コントローラプログラムNo. 031 以降、リリースモードの設定変更は、“Set” 状態だけでは設定変更できません。該当コントローラ型式は、410C および 450C の2機種です。

410C

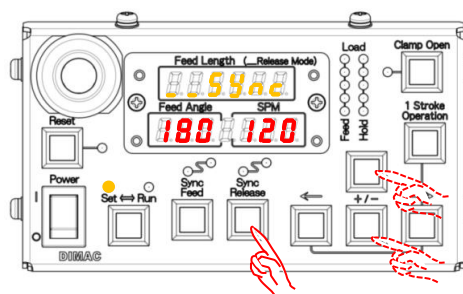
電源投入時に“Feed Angle” および “SPM” にプログラムNo.を表示し、“Set” 状態へ移行します。

リリースモード変更を行う場合、“Set” 状態で “Sync Release” スイッチを押し [この時、“Feed Length (_Release Mode)” に **-- 5ync** 表示] その状態を保持したまま、“+ / -” スイッチで変更可能です。

入力設定後、“Set⇄Run” スイッチを押し、Run 状態で設定終了です。

“Set” 時、“Sync Release” スイッチを離れた場合、その表示は送り長さ表示に変わりますが、リリースモードの設定は維持されています。

450C

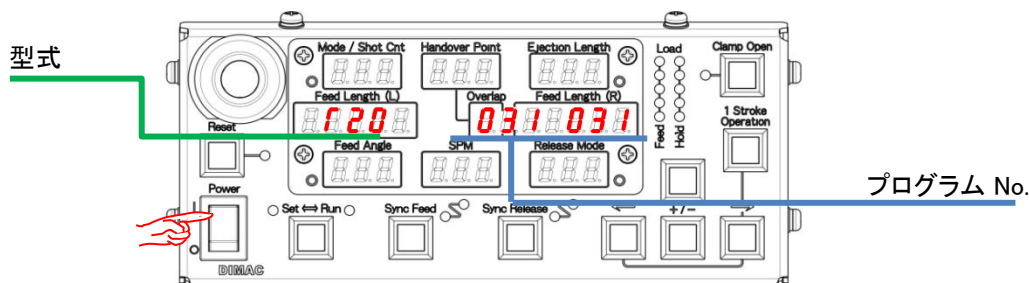
電源投入時に “Overlap” および “Feed Length (R)” にプログラムNo.を表示し、“Set” 状態へ移行します。

リリースモード変更を行う場合、“Set” 状態で “Sync Release” スイッチを押し、その状態を保持したまま、“+ / -” スイッチで変更可能です。

入力設定後、“Set⇄Run” スイッチを押し、Run 状態で設定終了です。
